REVISÃO DO PDM DE FERREIRA DO ZÊZERE

**PARECERES DA AGÊNCIA PORTUGUESA
DO AMBIENTE
RELATÓRIO DE PONDERAÇÃO**

dezembro 2022

câmara municipal de ferreira do zêzere

Figura 1 – Linhas da cartografia de base sobrepostas com o plano de águas da albufeira

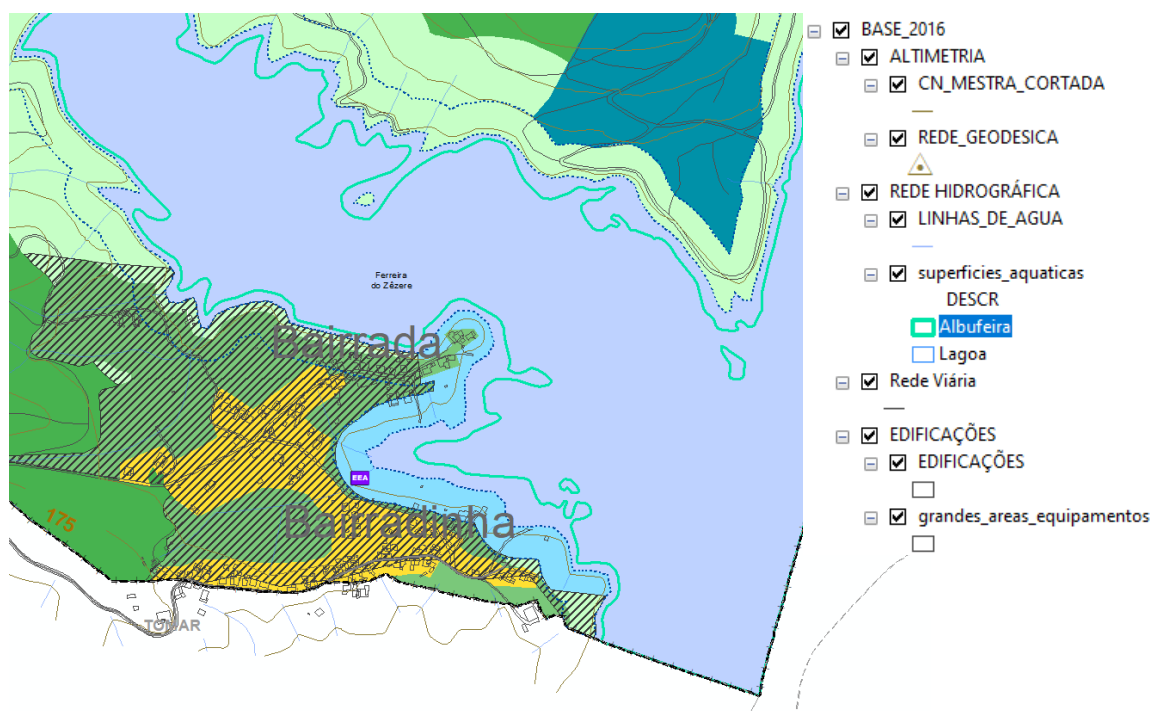
a) A shapefile “Superfícies aquáticas” tem que ter o leito da albufeira ajustado à delimitação do leito do POACB (...)

A *shapefile* “Superfícies aquáticas” é proveniente da cartografia de base homologada pela Direção Geral do Território (DGT) em 23 de dezembro de 2015. As linhas que estão sobrepostas com o plano de água correspondem a linhas de nível, que não coincidem com a delimitação do leito do Plano de Ordenamento da Albufeira de Castelo do Bode (POACB), porque resultam do facto do voo da cartografia ter sido efetuado sem a Albufeira estar no Nível de Pleno Armazenamento (Figura 1).

Face ao exposto, a *shapefile* “Superfícies aquáticas” não foi ajustada à delimitação do leito do POACB.
